改善箇所説明図

図：左ハンドル車

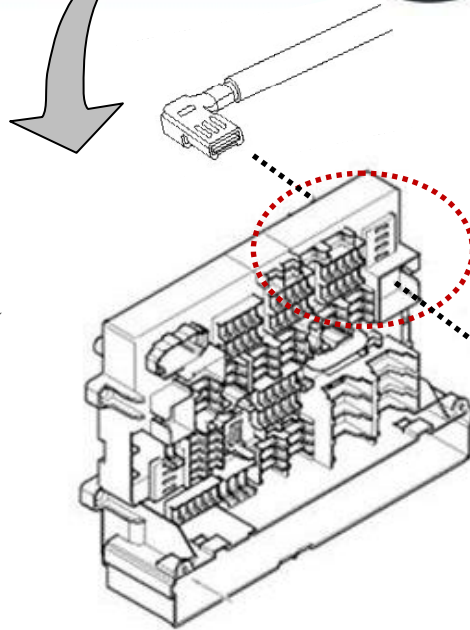
基準不適合箇所

バッテリー プラス ケーブルと
パワー ディストリビューション
ボックスとの接続部分

基準不適合の内容

車両の電装部品へ電力を供給するパワー ディストリビューション ボックスとバッテリーを接続するバッテリー プラス ケーブルにおいて、接続部分のコネクターのメッキ用金属及び構造が不適切なため、車両振動によって発生する腐食により接触抵抗が増大するおそれがある。そのため、当該ボックスから電装部品へ十分な電力を供給できずに電装部品に不具合が発生することがあり、最悪の場合、走行中にエンジンが停止する。

改善措置の内容

全車両、当該コネクターを対策品に交換する。また、車両振動の影響を低減するため、接続部分にボルトを取り付けるとともに、ケーブルを固定する。
